CAAC 适 航 指 令

编号: CAD1994-T154-07

- 一. 标题: 给 II K A 31 安装架电缆接头加装连接带
- 二. 适用范围: 所有TY-154M飞机

附录一

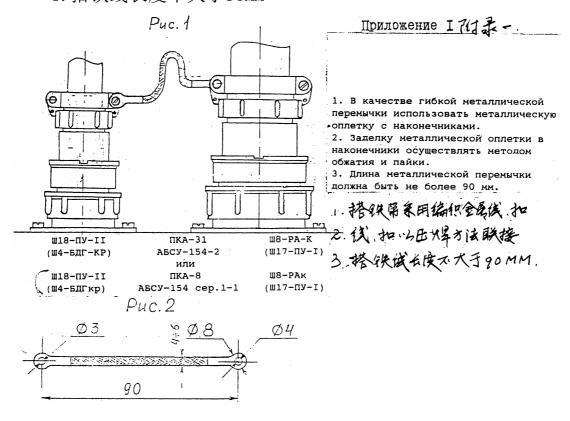
- 1. 按本指令附录一所示方法给III18-ПУ-11和III8-РА-К, III 4-ВДГ-КР和III17-ПУ-1之间加装连接带,并按技术文件规定进行检查。
 - 2. 改装后对飞机的技术文件作如下更改:
- а, 在飞机技术维护手册的022.00.00**Ж**工艺卡中加入"6а"项:确认 ПКА-31安装的电缆接头III18-ПУ-11和III8-РА-К,III4-ВДГ-КР和III 17-ПУ-1之间有连接带。若没有连接带或连接带损坏,应装上新的连接带进行规定的检查。
 - b. 在飞机维护规程的第02. 22. 07项中改作如下陈述: "拆卸BYT、

- 1. 搭铁带采用编织金属线扣
- 2. 线扣以压焊方法联接
- 3. 搭铁线长度不大于90MM
